## ESTUDIO DE IMPACTO AMBIENTAL, Cat. II

### PRIMERAS ACLARACIONES

**DEIA-DEEIA-AC-0139-1307-2023, de 13 de julio de 2023**

**“CAMPO REAL”**

PERFIL QDA EL JOBO

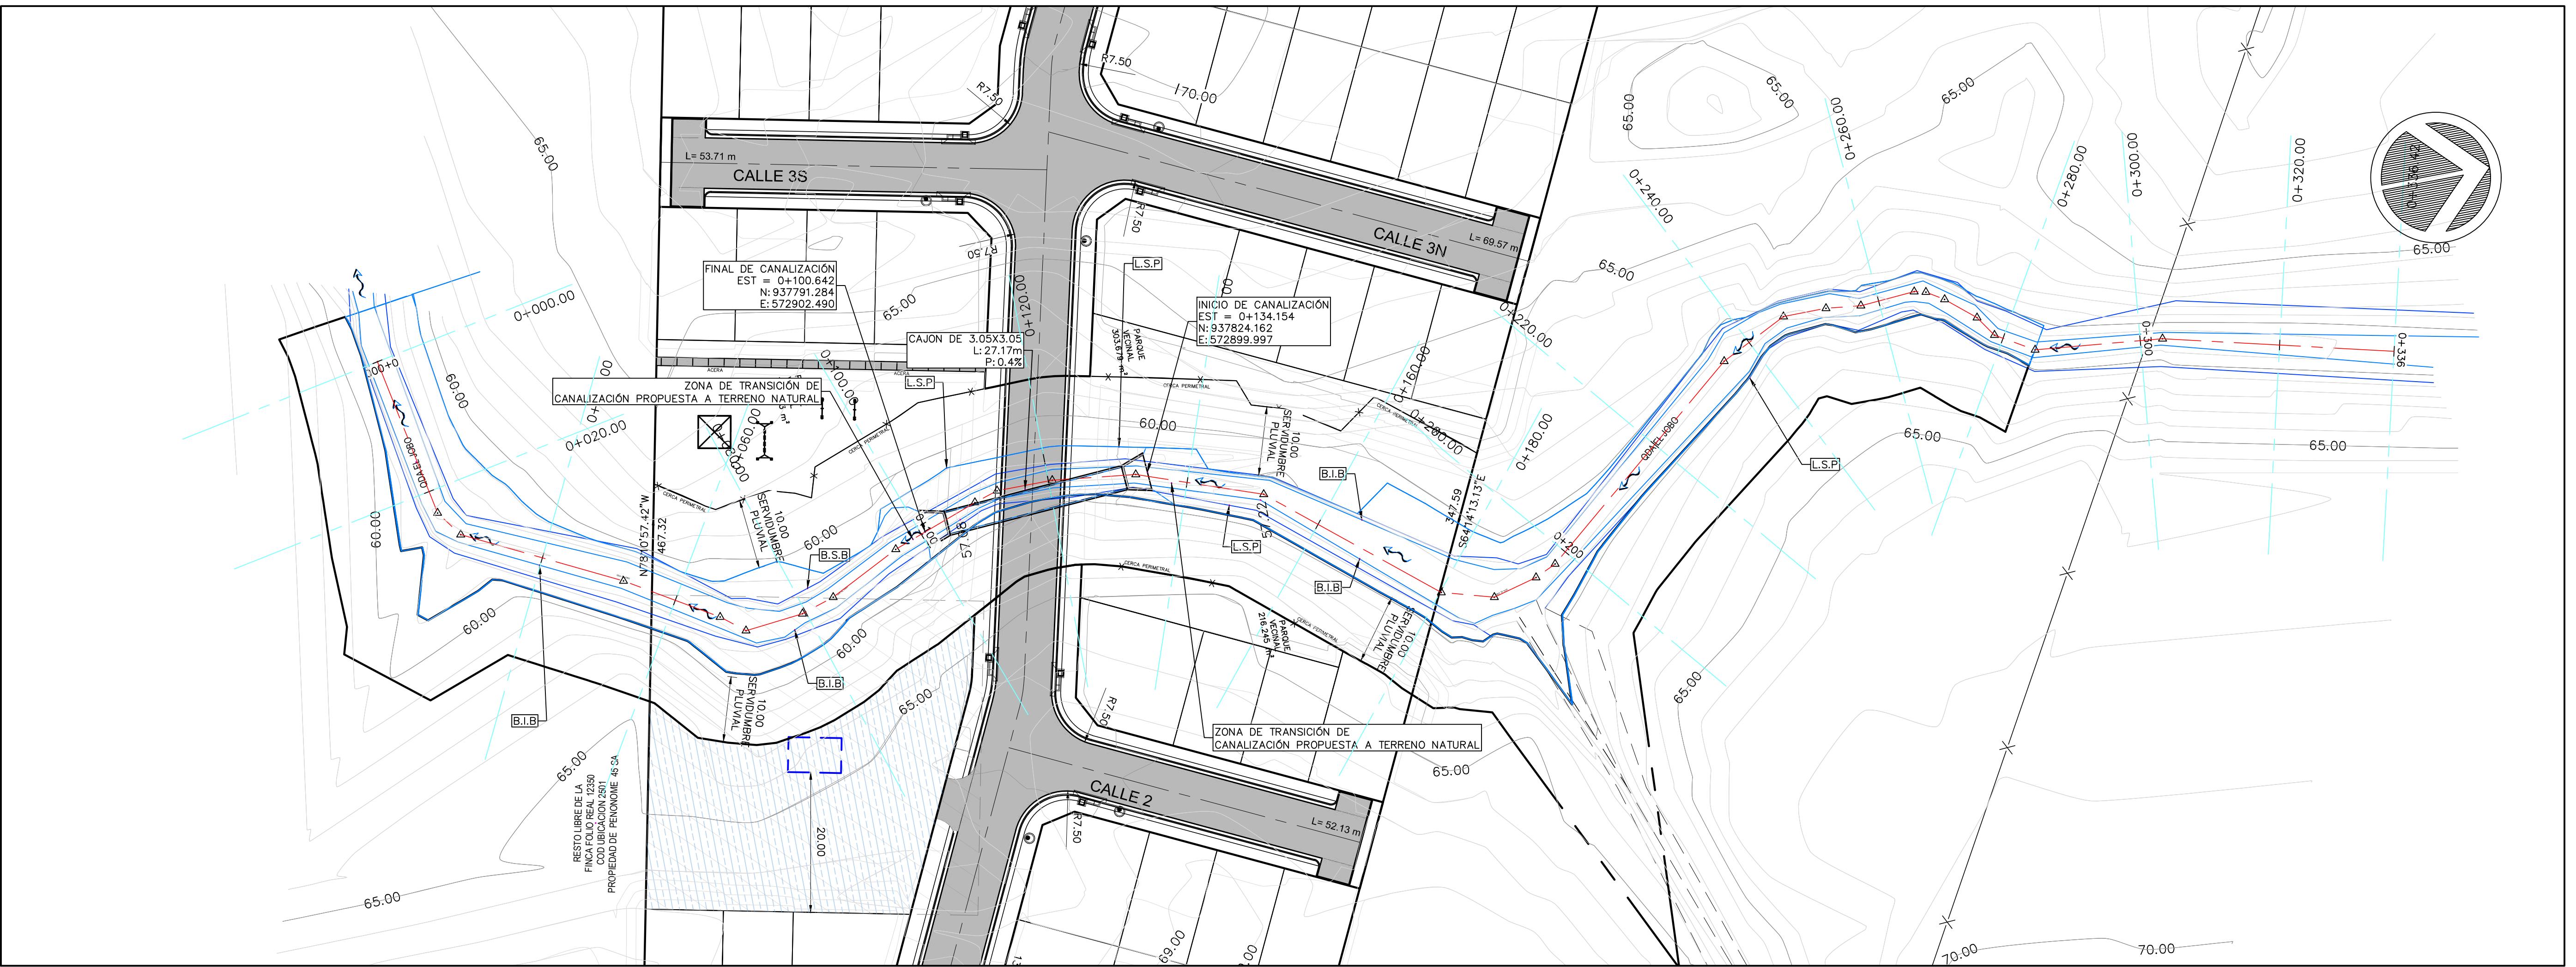
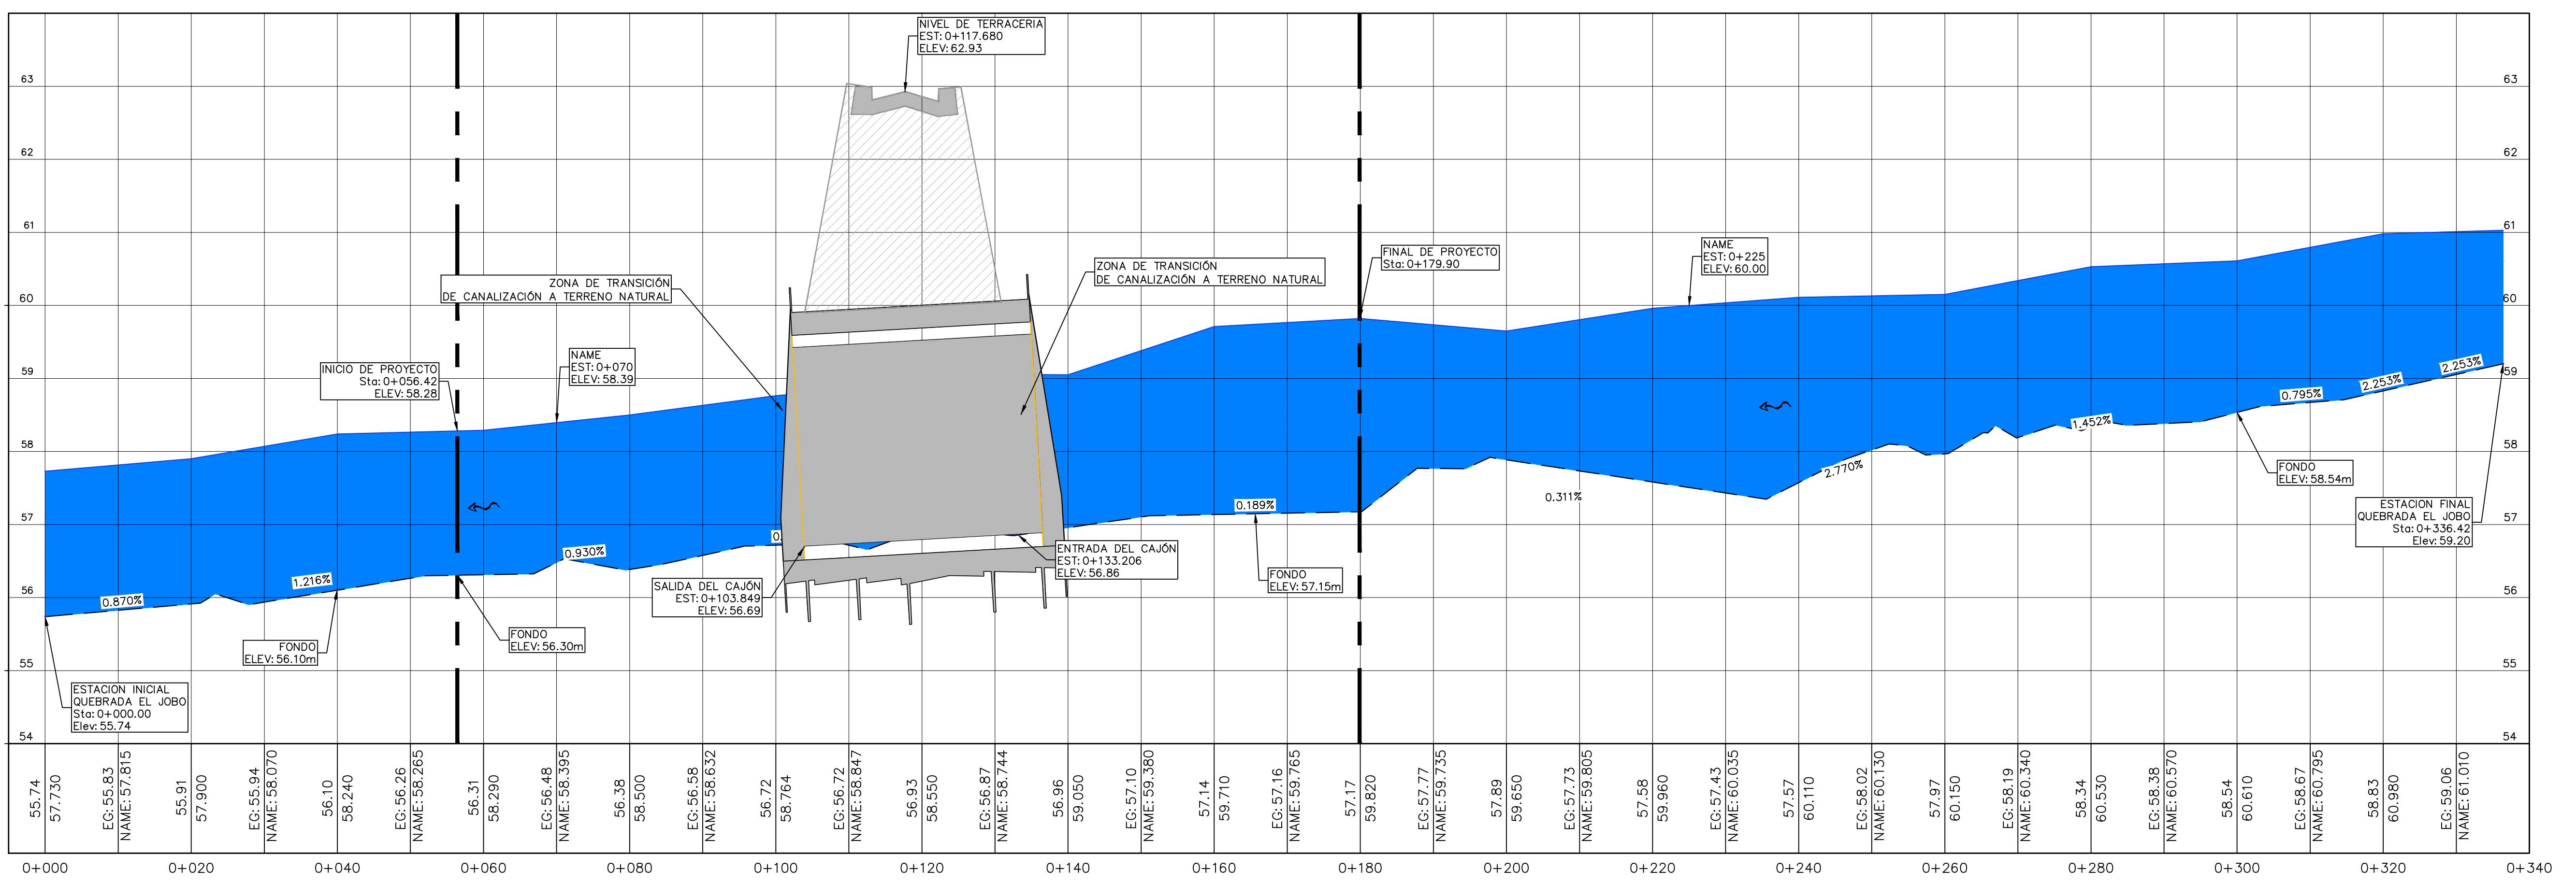
- 
- c. Presentar plano del polígono del proyecto donde se visualice de manera clara las fuentes hídricas con su respectivo ancho correspondiente al área de protección, en concordancia con la Ley 1 de 3 de febrero de 1994.

Se adjunta Plano donde se observa el ancho de la quebrada El Jobo y su servidumbre de protección.
